A S S O C I A T I O N
POUR **LA SAUVEGARDE DU SITE DE LA CHAPELLE**

Mesures de protection sons solidiens et vibrations du Tunnel de Pinchat

**Mise à l'enquête publique de la décision
d'approbation des plans du Tunnel de Pinchat**

8 mars 2017 - CAD - rte de La-Chapelle 22

Mesures mise à l'enquête en 2017 : mieux que prévu en 2009

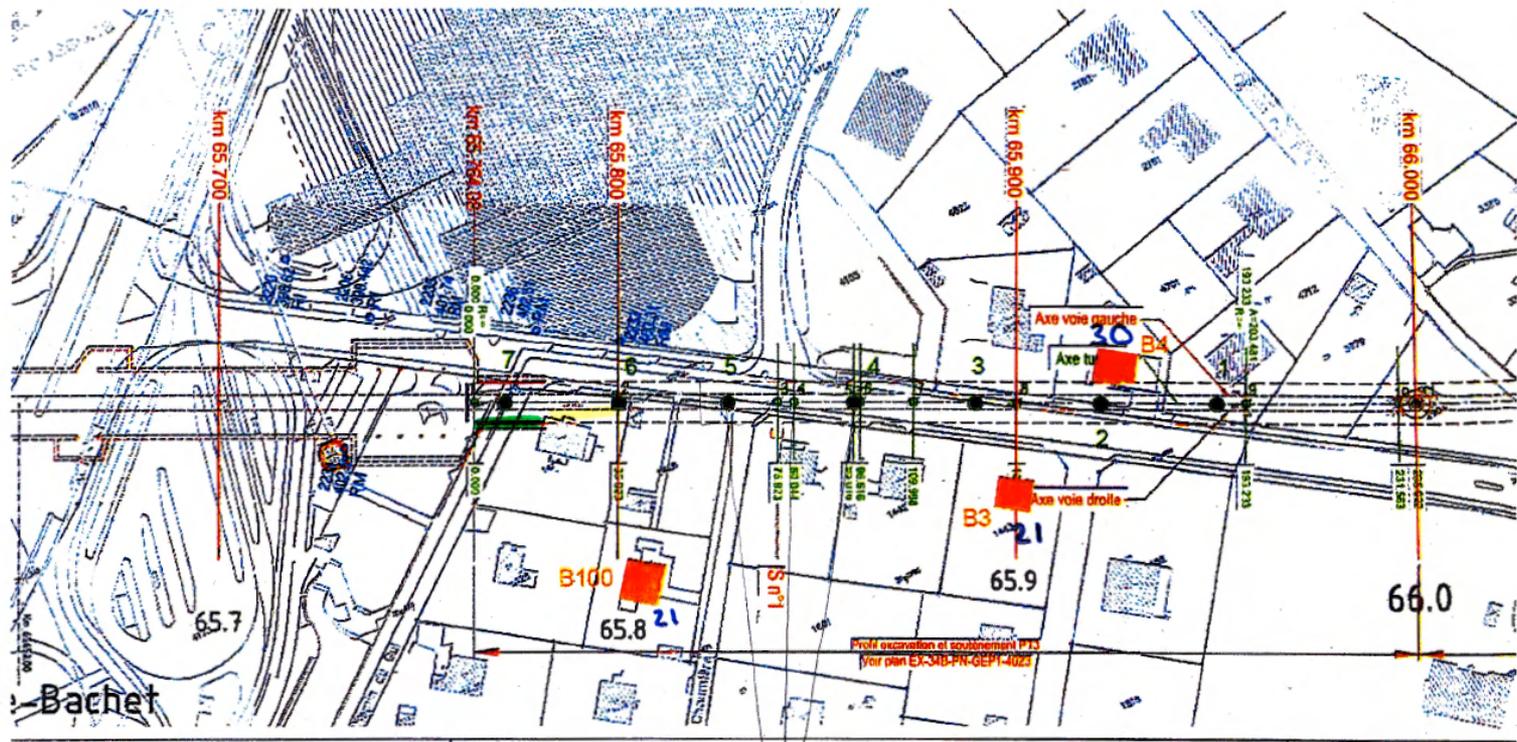
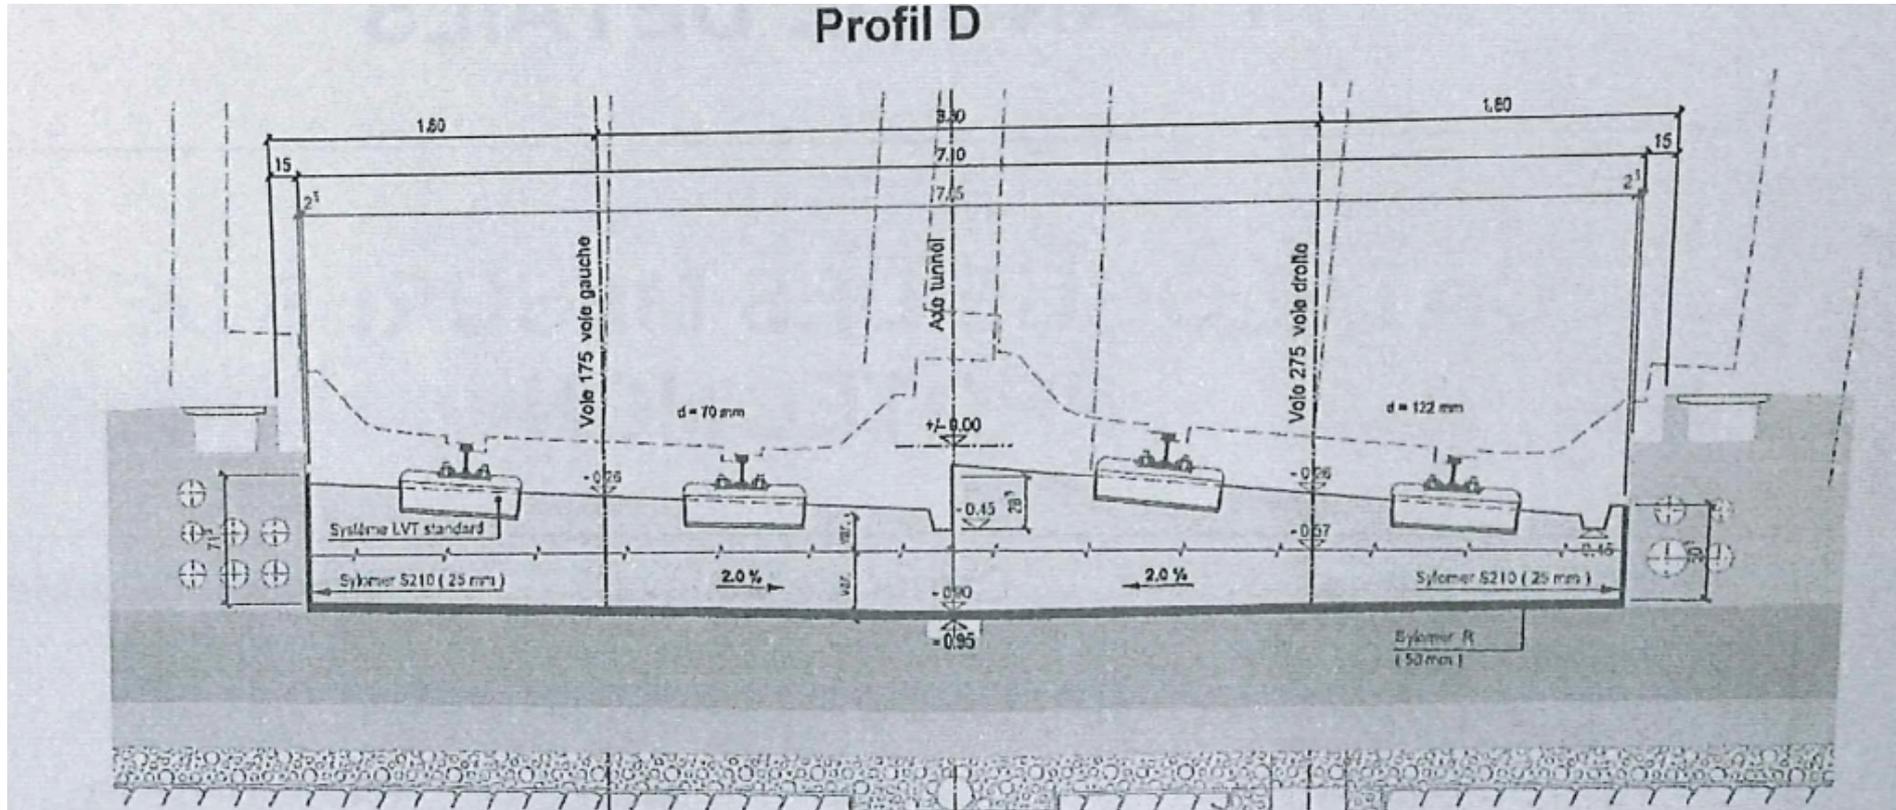
- Les impacts sont plus importants que prévus par les CFF mais les mesures protection ont été augmentées.
- La valeur de 30 dB par convoi n'est pas respectée.
- Il est impossible d'estimer le bruit ressenti dans les habitations qui n'ont pas fait l'objet de mesures.
- Quid des transitions ?
- Quid des mesures de protection après le km 66'255 ?
(Avant la drize)
- Et des mesures de protection avant le km 65'755 ?
(Après la gare).

- Le respect de 30 dBA par convoi.
- Lier les procédures sur les bords partie Drize et Gare.
